הועדה המקומית לתכנון ובניה "הראל"

סעיף 10	בקשה להיתר: 20130158	תיק בניין: 2741003059
סדר יום לישיבת מליאת הועדה המקומית "הראל" מספר 20160004 תאריך: 16/03/2016

הריסת מבנה קיים במסגרת פינוי בינוי ובניה 5 יח"ד חדשות.

הנדון: חו"ד על בקשה להיתר בניה מתאריך 12/2015 אל מול תכניות תקיפות

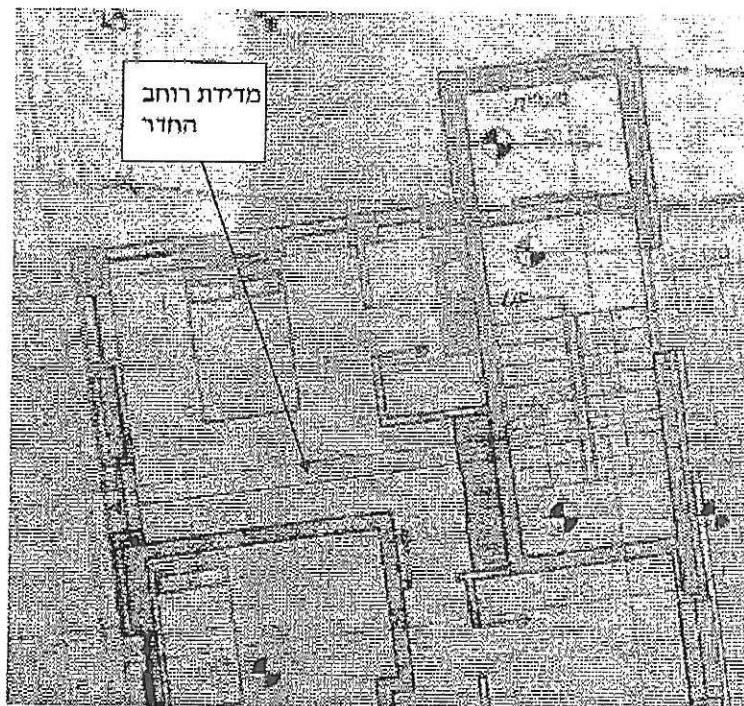
קיימת חריגה של 119 מ"ר בשטח עיקרי מבוקש המהווה סטיה ניכרת מהתכנית.

קיימת חריגה של 183.24 מ"ר בשטח שירות מבוקש המהווה סטיה ניכרת מהתכנית.

קיימת חריגה של 302.34 מ"ר בסה"כ שטח מבוקש המהווה סטיה ניכרת מהתכנית.

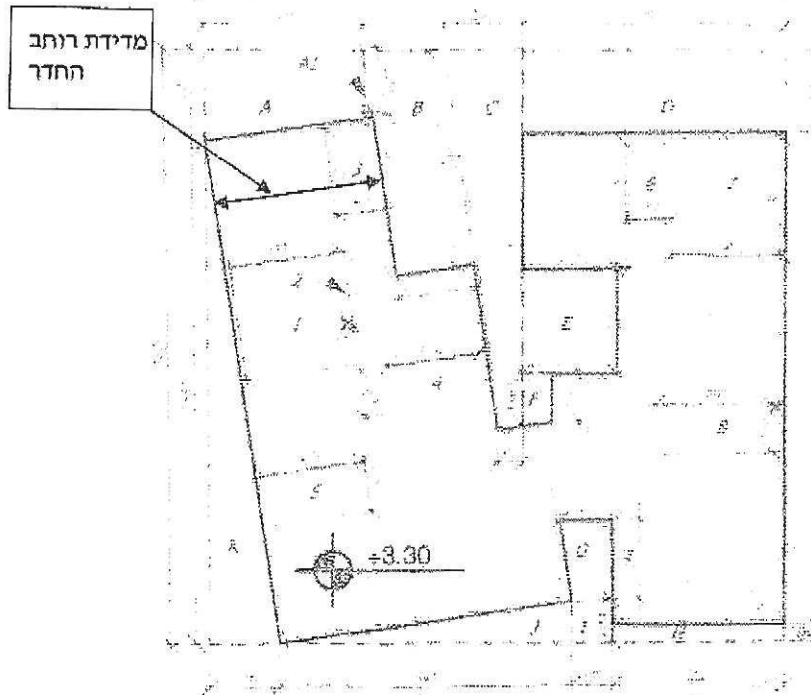
ישנן אי התאמות בין תכניות הקומות לבין חישובי השטחים למרות שלא נבדק כל ההיתר בכל פרטיו, בדיקה מדגמית של התכנית מראה כי יש חוסר התאמה בין המידות הרשומות בחישוב השטחים לבין המידות הרשומות בתכניות. למשל תכנית דירה 2 קומה א חדר שינה צפון מערבי בתכנית רוחבו $5.50 = 4.90 + 0.40 + 0.20$, ובחישוב השטחים נכתבה המידה $4.85 = 3.35 + 1.60$. יש אי התאמה של 65 ס"מ ברוחב.

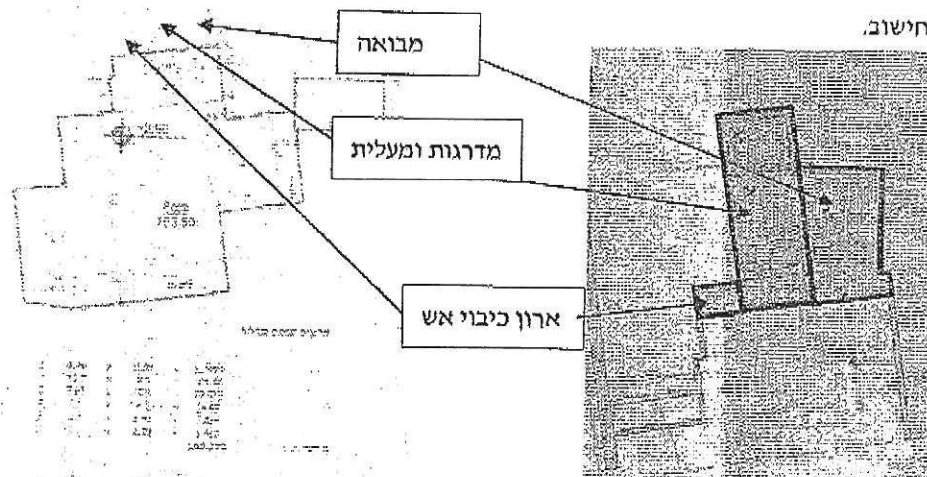
שטח מדרגות- חישוב שטחי המדרגות המשותפים- לא נכלל בחישוב השטחים כנדרש. בחישוב נראה שמחושב השטח נטו של המדרגות ללא קירות חיצוניים, לא מחושבת המבואה בחלל המרתף כלל. שטח הקירות של חדר המדרגות ושל המעליות אינם מחושבים בכל הקומות, ושטח ארון כיבוי אש לא נכנס לחישוב.

חישוב שלא לפי תקנות לחישוב שטחים- מעבר לחישוב לא נכון של שטחי המדרגות המשותפים, של המעליות, של ארונות כיבוי האש וכו', רואים שחישוב השטחים בין חללים המוגדרים כשירות, מחשבים את מלוא הקיר המשותף בין לבין החללים העיקריים כחלל שירות, בעוד שההנחה אומרת לחשב מחצית רוחב הקיר כשירות ומחציתו האחרת כעיקרי.

חישוב שטחי המעברים בקומה א' ובקומה ב' לא נכללו בחישוב השטחים- יש לחשב כשטח שירות.

שטח מעלית- לא חושב שטח מעלית כלל- יש להכניס לחישוב השטחים לפי התקנות לחישוב שטחים.

יב. ניקוז מי נגר:

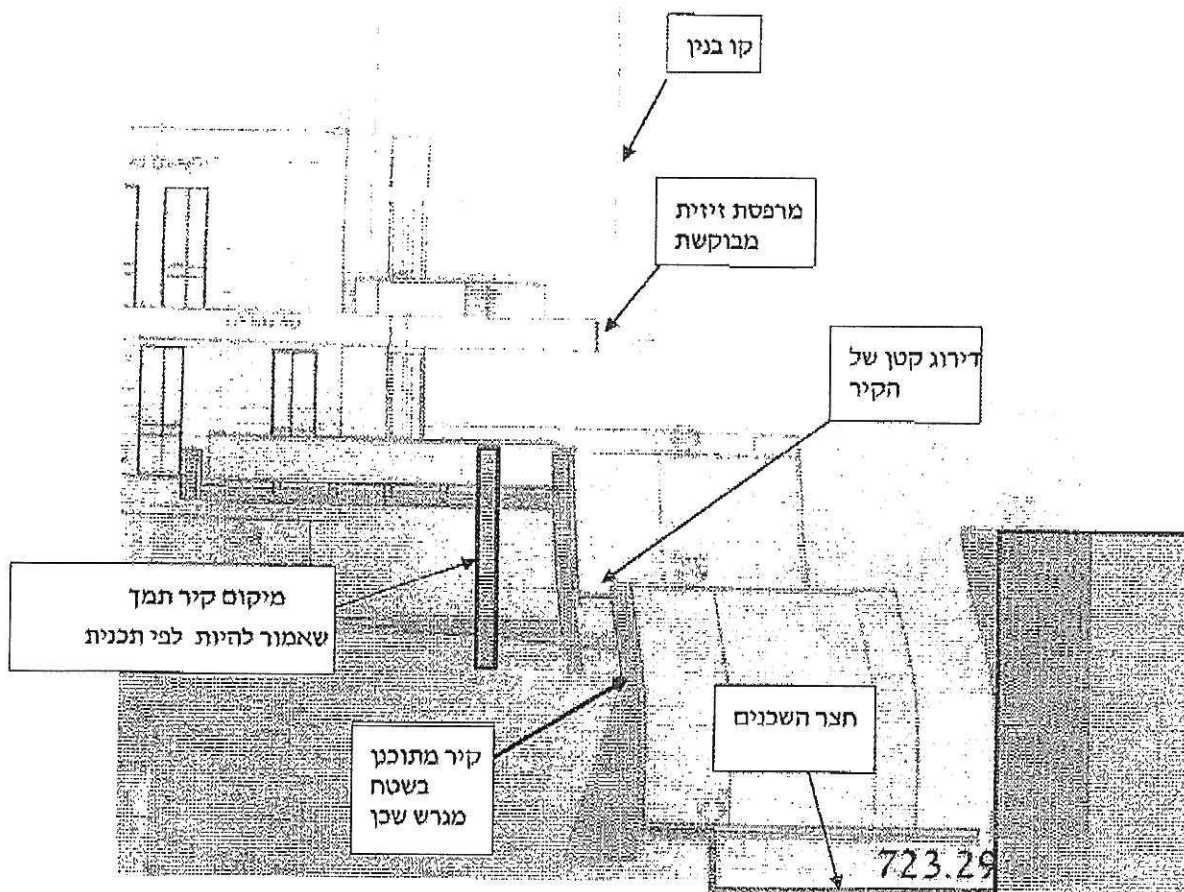
נראה בבקשה שהפתרון לניקוז מי הנגר במגרש אינו מספק- השטח המגונן/מנקז קטן מ 20% מהשטח, ולא מוזכר בבקשה פתרון של החדרת מי הנגר לקרקע בתחומי המגרש. מכאן עולה חשש להצפת המבנה הנמוך הצמוד מדרום.
